Material	Name	Date
Drawn by	paula.almeida	11/08/2023
Reference	PRUMO.1005	
Scale	units in mm	general tolerance
1:3.5	DO NOT SCALE	0.8mm
1st Angle projection	Prumo de Rack ferro 1/2U barras de 3mts

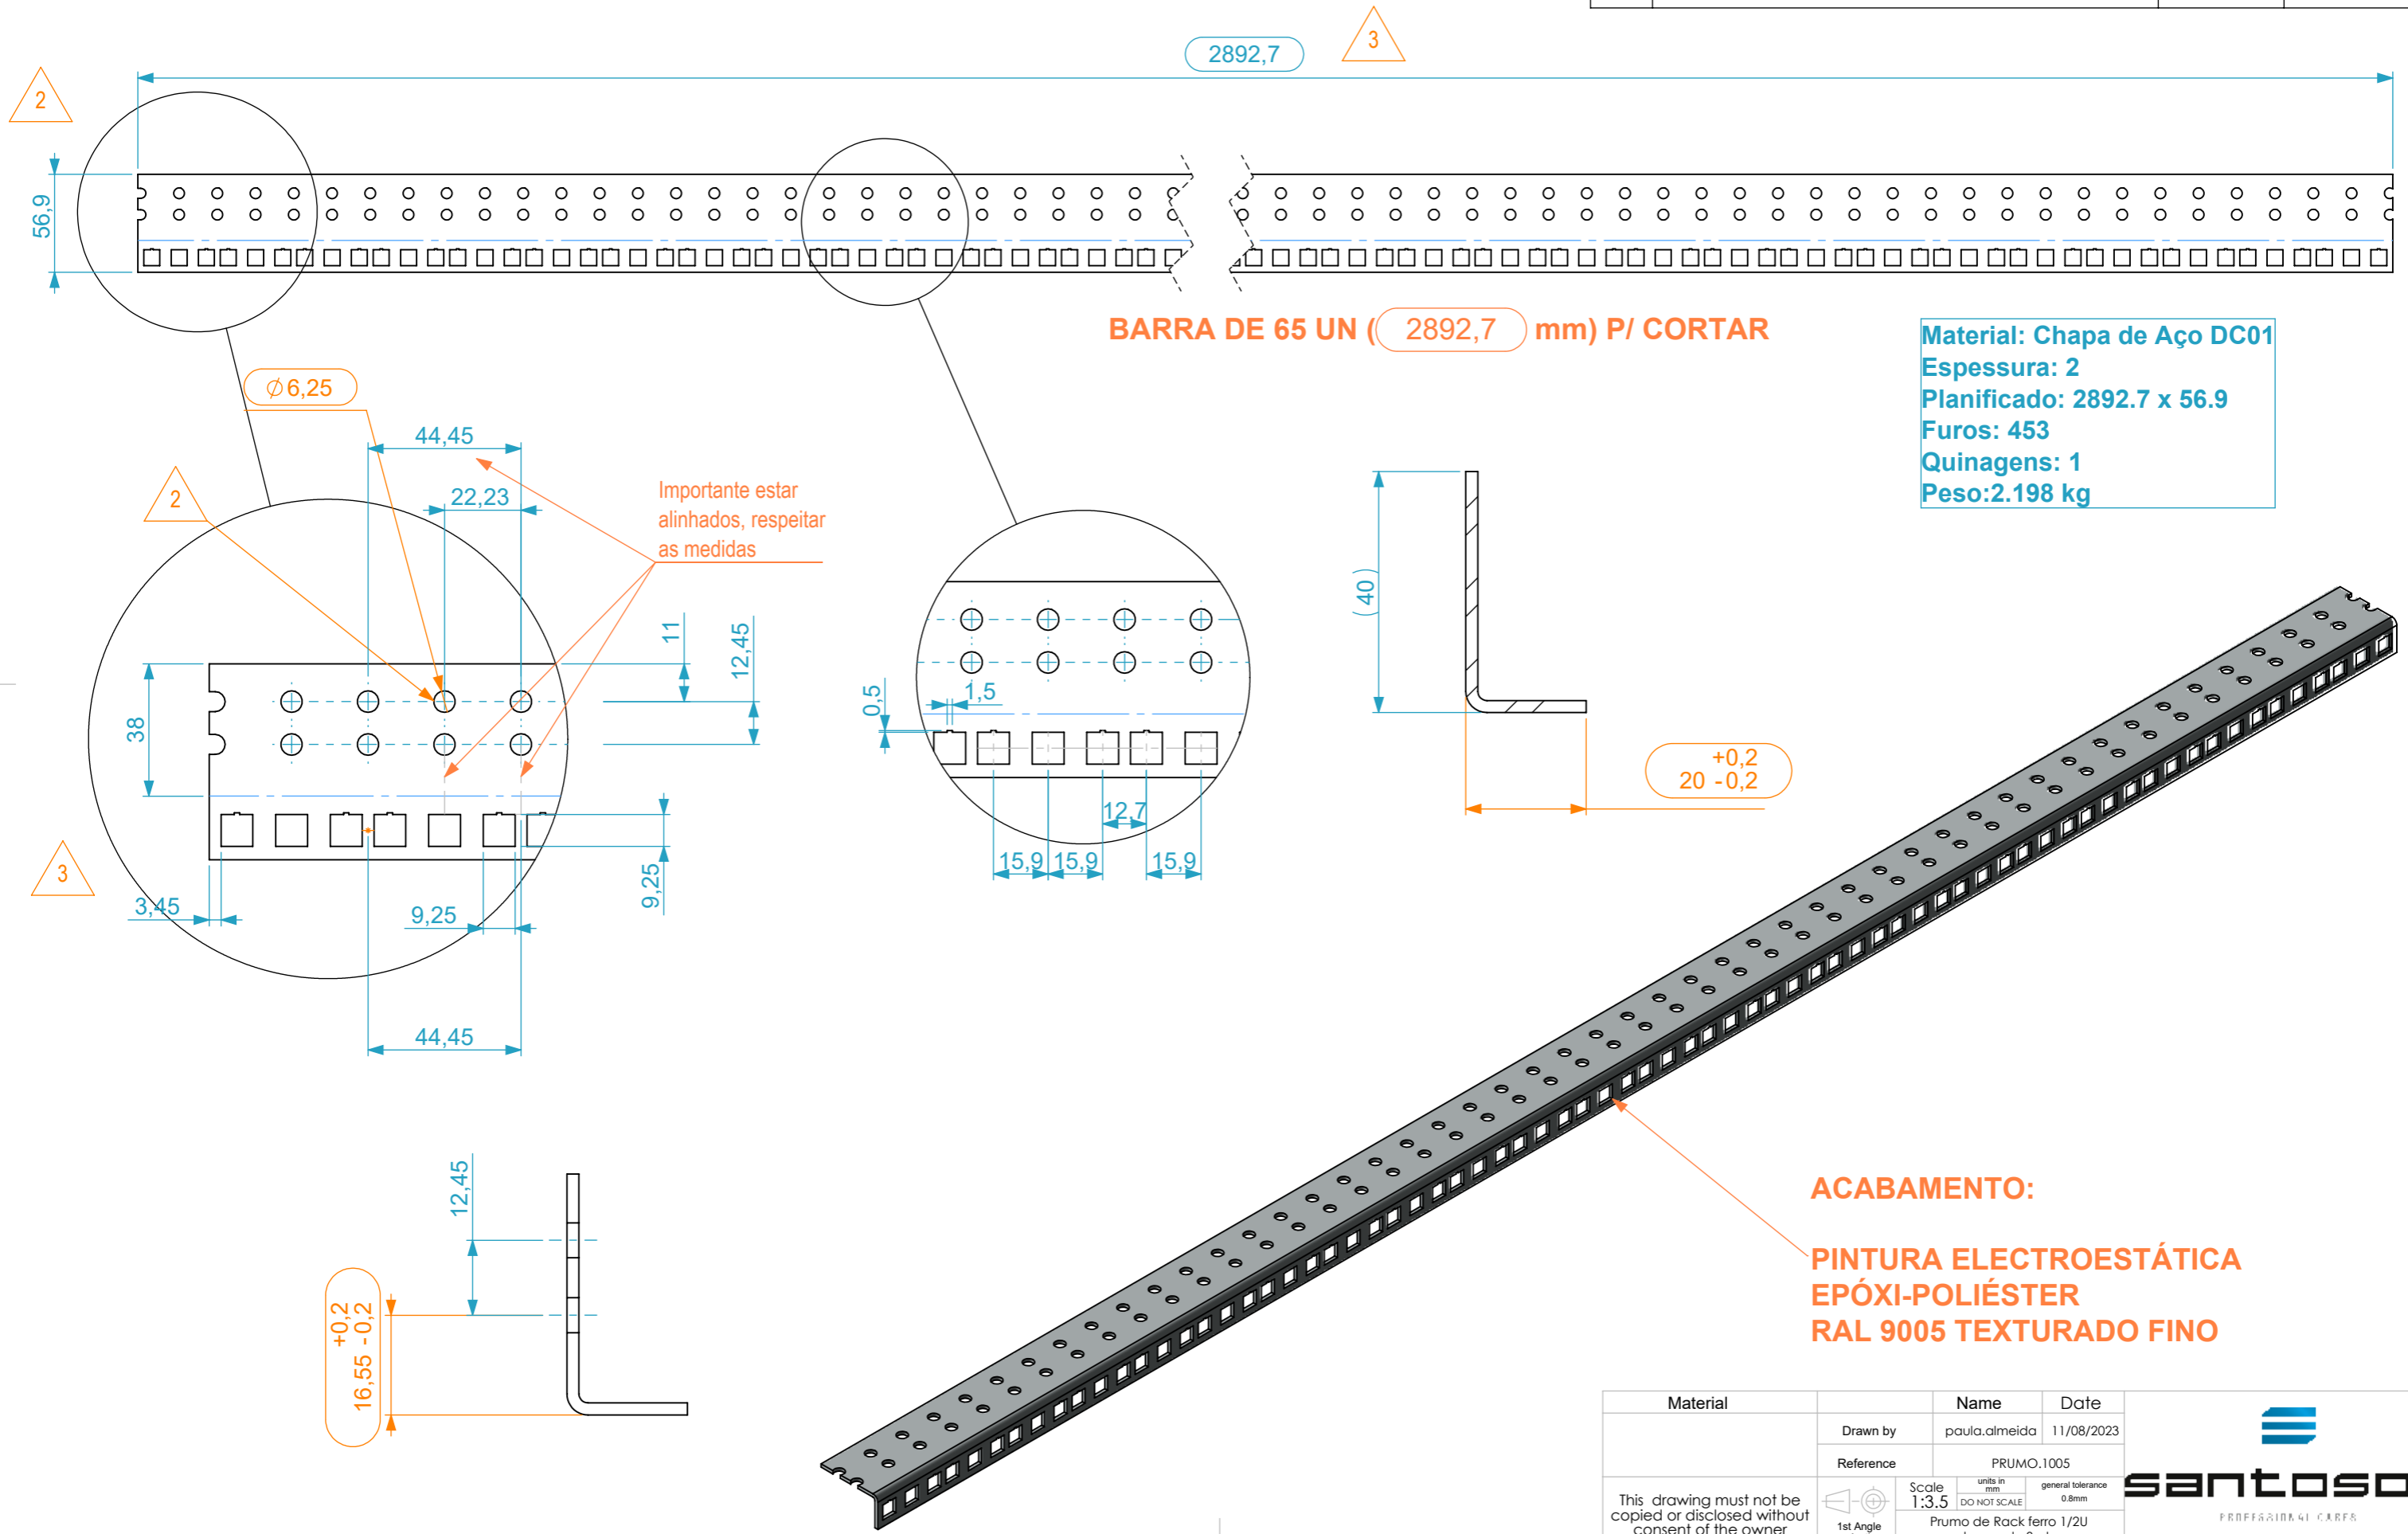
REVISÕES			
REV.	DESCRIÇÃO	DATA	APROVADO POR
2	Furos de fixação do prumo alargados de Ø5 para Ø6.25; Ajuste na medida do planificado para garantir as cotas de quinagem.	14-11-2018	Alexandre
3	Ajuste no início e fim dos rasgos das porcas M6. Redução do comprimento da barra.	02/11/2021	Alexandre
